OGGETTO: Comune di Carpi – sigg. Remondi Massimo e Andrea
VARIANTE Non Sostanziale n. 3 del Piano Particolareggiato di Iniziativa Privata
"Ambito B17" - Area posta in Via Roosevelt, Carpi (MO)
Parere tecnico ambientale

OGGETTO DELLA VARIANTE NON SOSTANZIALE DEL PIANO PARTICOLAREGGIATO

planimetria di progetto con schema rete fognaria

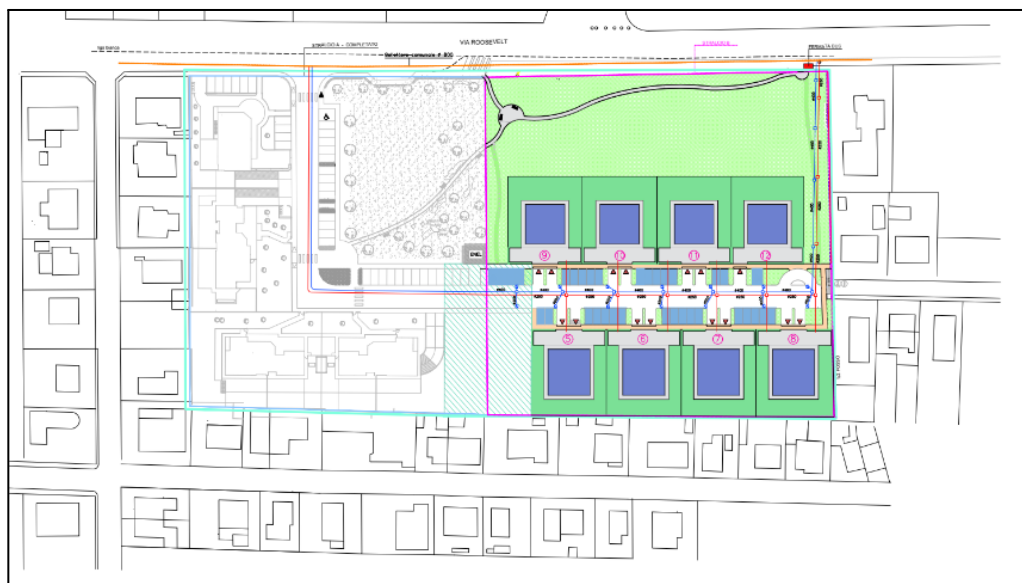
Per quanto attiene la rete drenante, si prende atto che il piano individua la realizzazione di linee separate con recapito nel collettore fognario esistente (di tipo misto) di via Roosevelt. Il progetto prevede di limitare il contributo idrometrico delle acque meteoriche attraverso il sovradimensionamento del collettore stradale dedicato. Le portate di pioggia verranno raccolte dalla rete fognaria bianca in progetto e temporaneamente stoccate al suo interno nel caso di insufficiente capacità della rete esistente in Via Roosevelt.

I reflui fognari verranno allontanati mediante la realizzazione di una fognatura nera a gravità collegata al collettore comunale di Via Roosevelt il quale recapita, tramite il reticolo fognario esistente, all'impianto di depurazione comunale. Per il calcolo della portata di acque nere da smaltire si considera il numero massimo di abitanti equivalenti stimato sulla base delle unità abitative in progetto. La proposta progettuale, risulta già condivisa con l'Ente gestore AIMAG.

In fase progettuale dei singoli edifici dovrà essere prevista, per ogni lotto, l'installazione di impianti di captazione, filtrazione e accumulo per il riutilizzo, per usi compatibili, delle acque meteoriche provenienti dalla copertura degli edifici.
